堺市

鳳保健文化センター改修工事の設計図書の訂正について（通知）

鳳保健文化センター改修工事の設計図書等（図面）について、下記のとおり、一部訂正しますので、お知らせいたします。

工事名称：鳳保健文化センター改修工事

風保健文化センター 改修工事		設計完了日	2020.2.
改修図-1		工事発注日	
		SCALE	1/20, 1/50
		原寸図/1'	A 1
坪長	保長	担当	
原田	松本		
		001

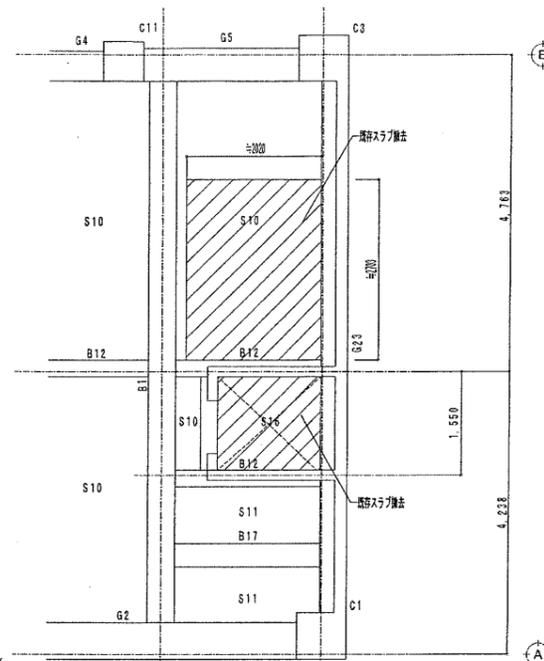
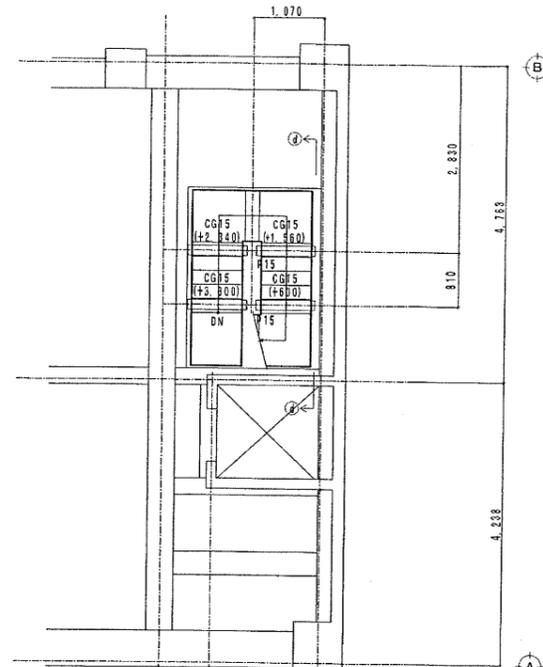
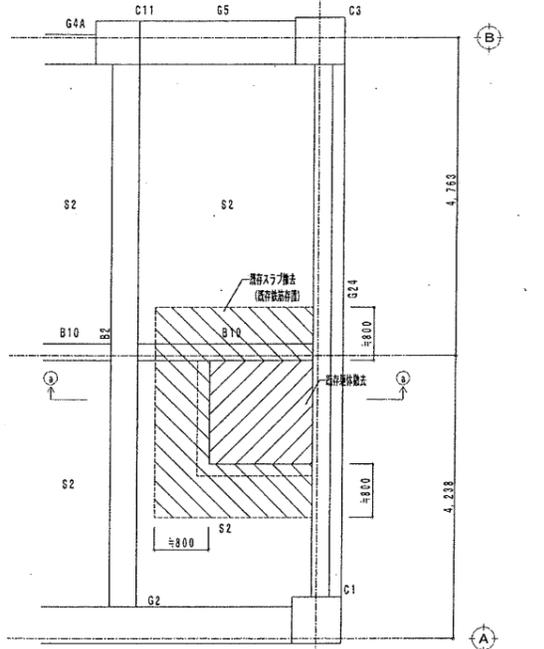
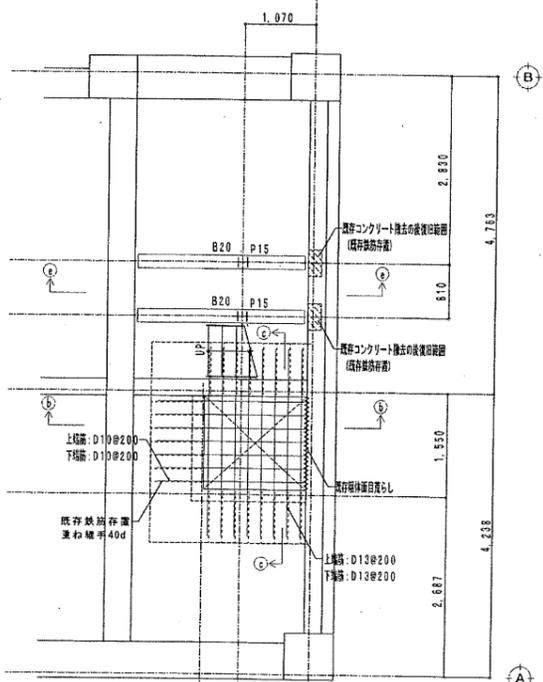
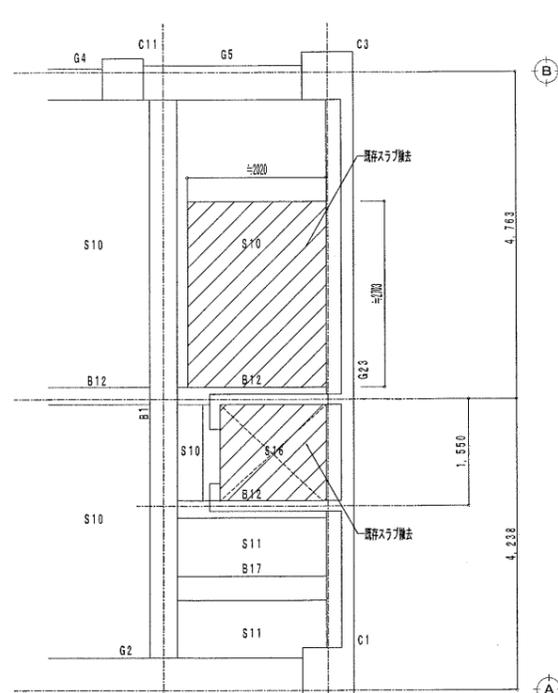
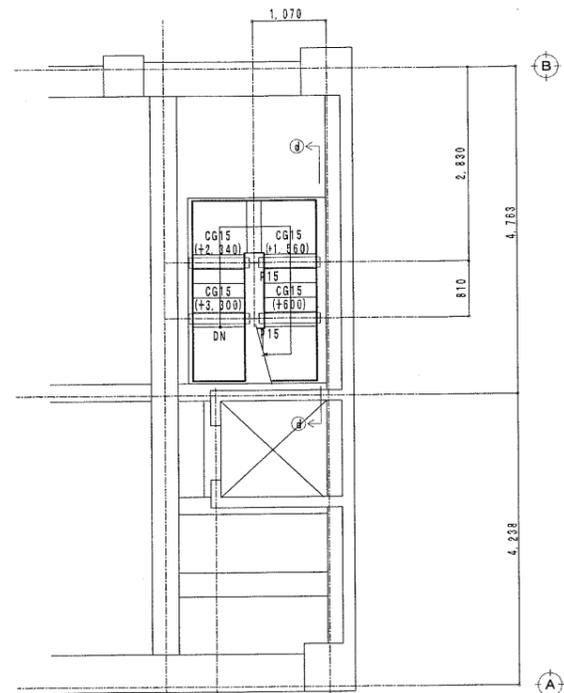
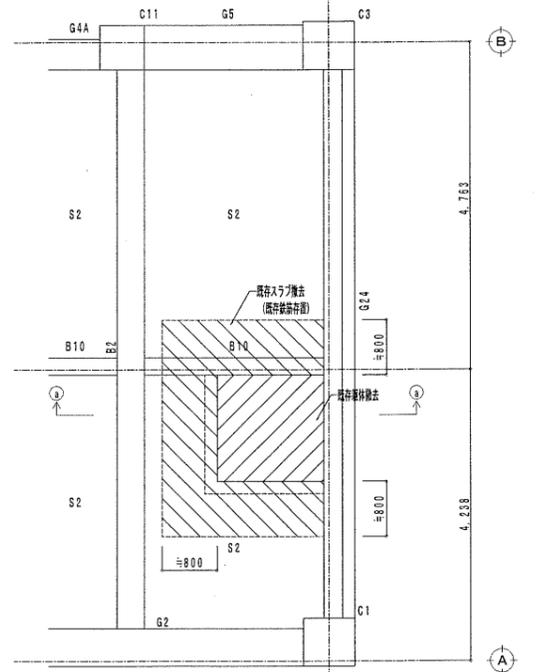
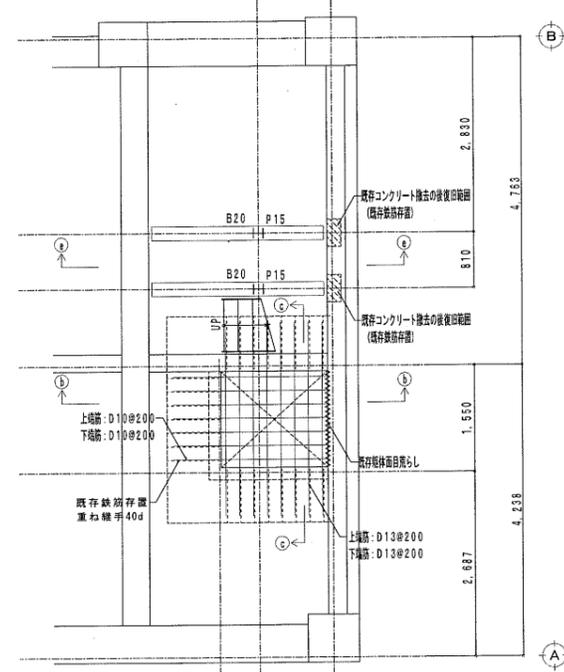
図面No.	図面名称	訂正箇所	誤	正	備考
A/070	建具表（新規・改修）	STD2 仕上	SOP	H L	修正
A/070	建具表（新規・改修）	SD7 数量	1	2	修正
A/070	建具表（新規・改修）	図面内 表記内容		WD5、WD6	追記
A/074	サイン図-1	図面内 表記内容	サイン記号の変更	サイン記号の変更	修正
A/083	書棚詳細図	図面内 表記内容		2階平面図書架内訳	追記
S/001	改修図-1	スラブ厚さ		150	追記
S/001	改修図-1	階段断面寸法		蹴上200、踏面275、スラブ厚150	追記
S/002	改修図-2	スタイロフォーム厚み		200	追記
S/002	改修図-2	S 2 スラブ厚さ		150	追記
S/002	改修図-2	e-e断面 増打コンクリート寸法		800	追記

SCALE	1/200
縮小範囲A	A3
設計完了日	2020.2.
工事発注日	
SCALE	1/100
縮小範囲A	A1
A / 020

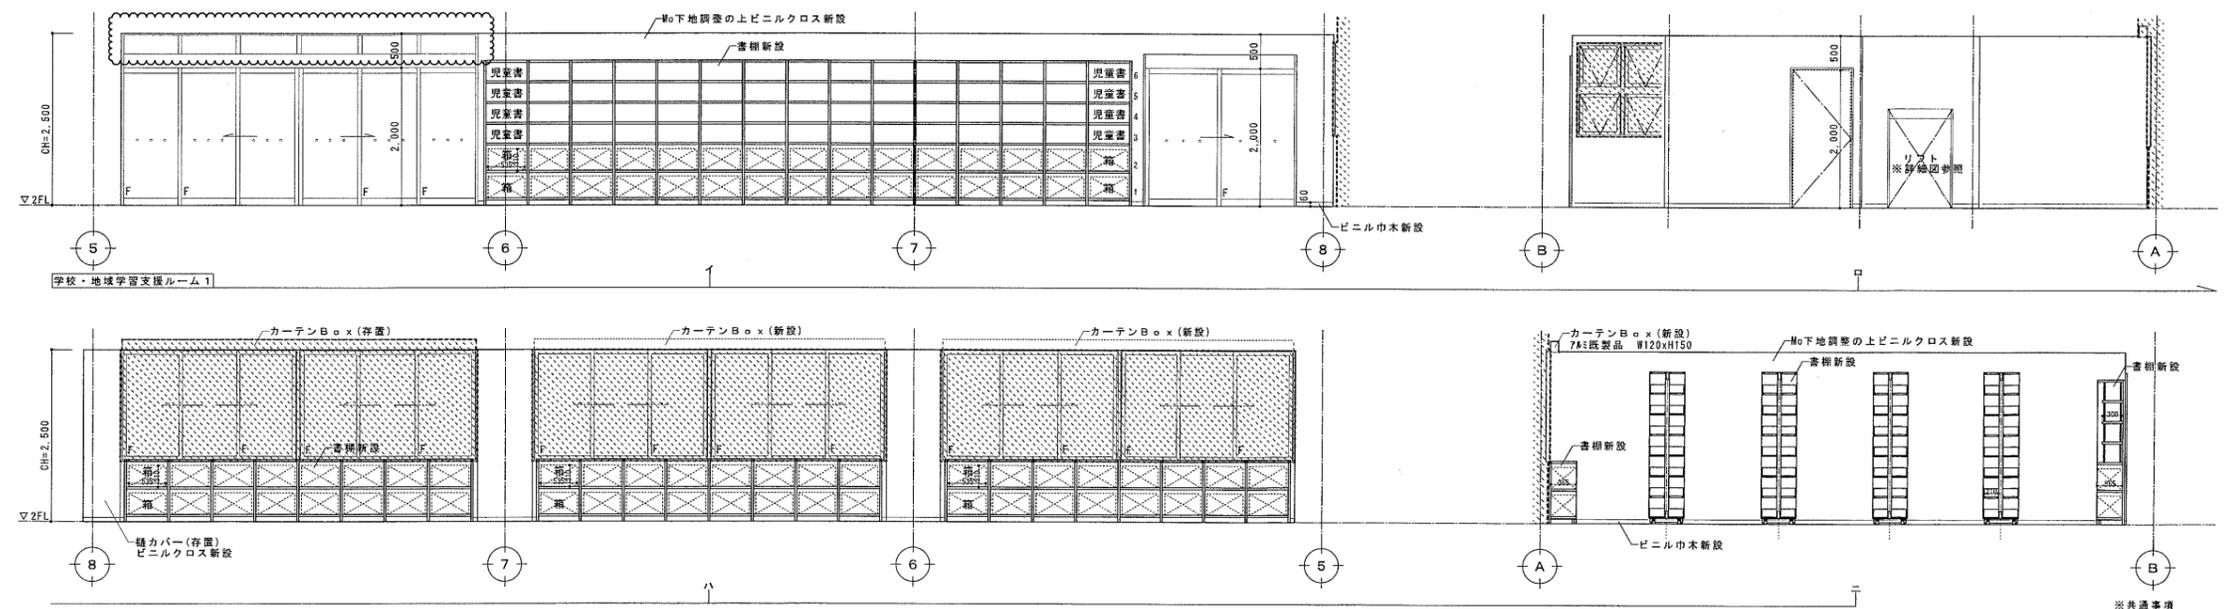
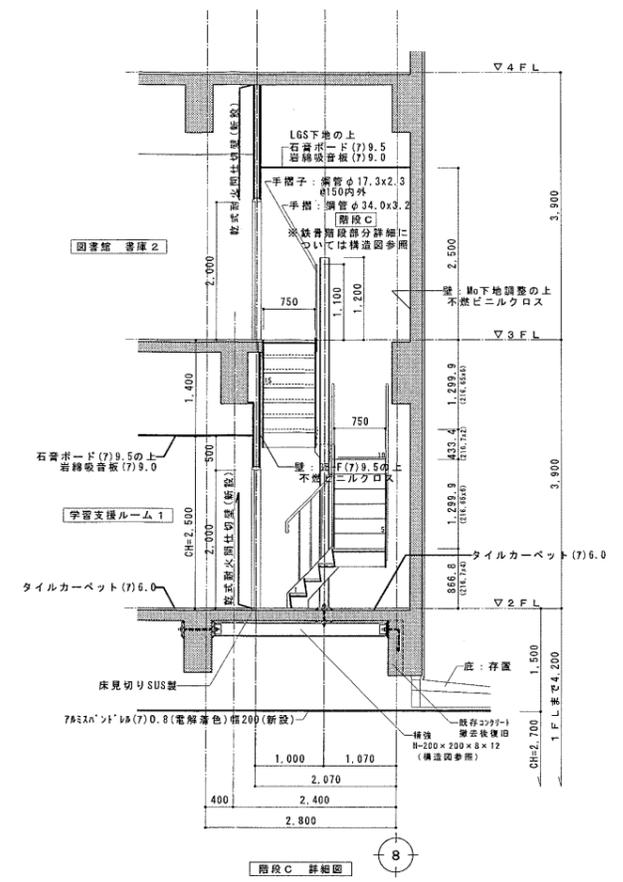
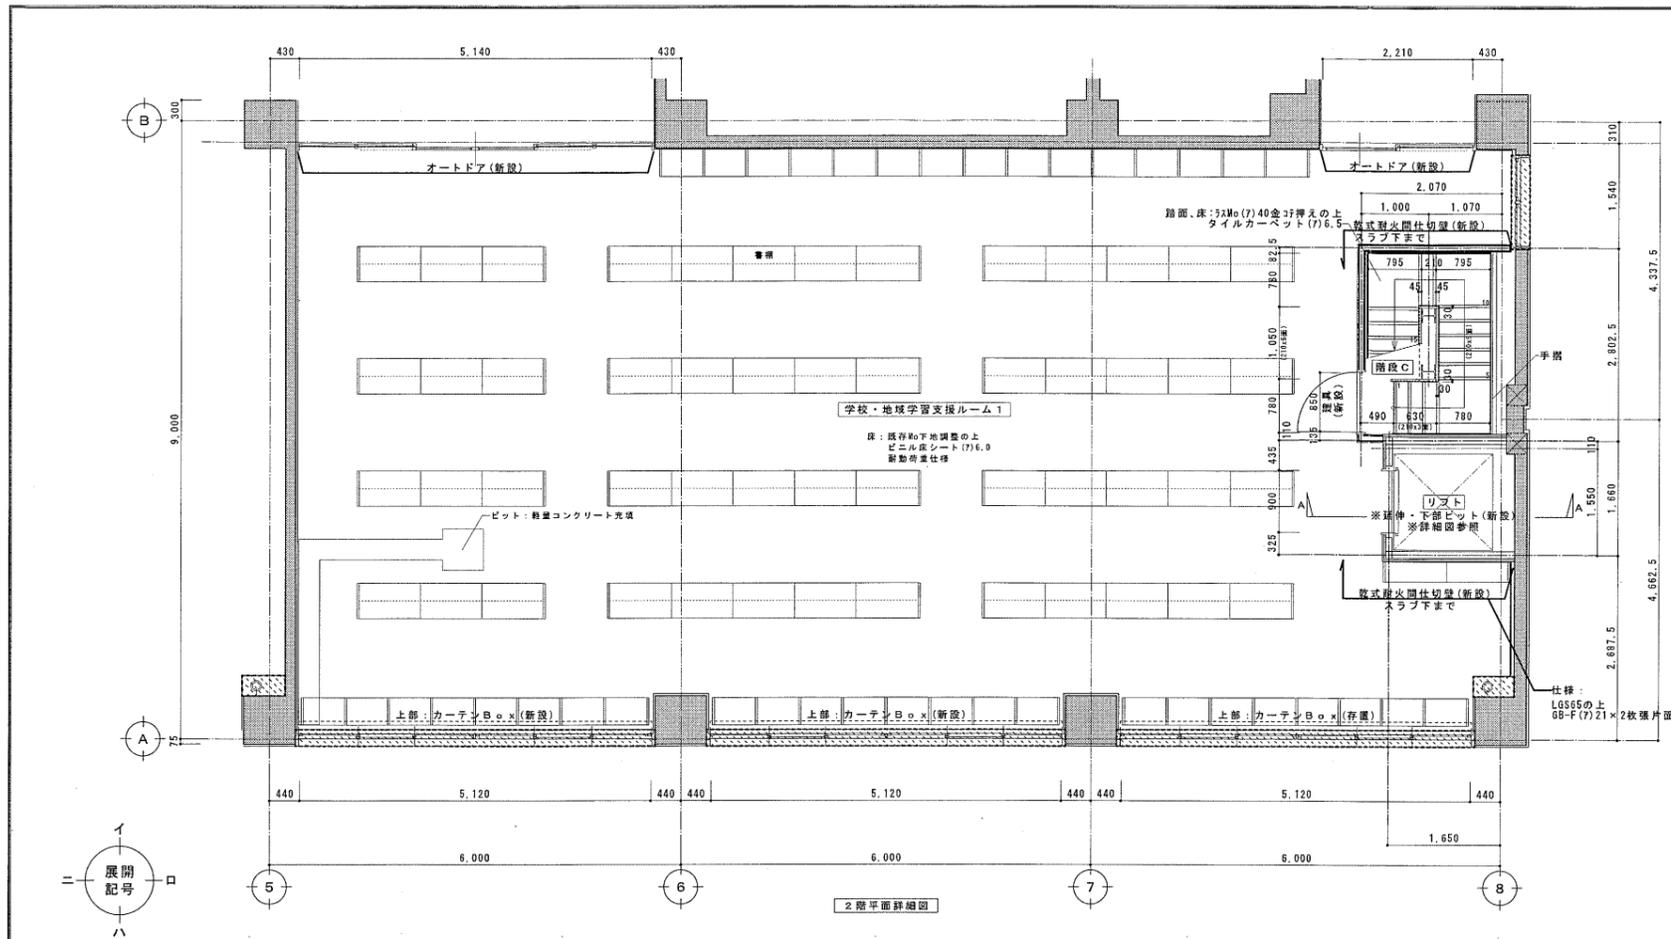
図面No.	図面名称	訂正箇所	誤	正	備考
A/011	仕上表	1階共用部 清掃員控室 備考欄	ミニキッチン（新設）		削除
A/020	2階平面図（改修後）	図面内 表記内容		書架内訳番号	追記
A/036	2階 学校・地域学習支援 ルーム1 詳細図（改修 後）	図面内 表記内容	建具の形状変更	建具の形状変更	修正
A/042	2階 コンシェルジュルー ム廻り 詳細図（改修後）	図面内 表記内容	建具の形状変更	建具の形状変更	修正
A/054	2階 会議室、学校・地域 学習支援ルーム2 詳細図 （改修後）	図面内 表記内容	建具の形状変更	建具の形状変更	修正
A/069	建具伏図（新規・改修）	3階建具伏図		WD5、WD6	追記
A/070	建具表（新規・改修）	STD3、STD6 姿図	建具の形状変更	建具の形状変更	修正
A/070	建具表（新規・改修）	STW1 記号形式	ステンレス製引違い窓（欄間付）	ステンレス製引違い窓	修正
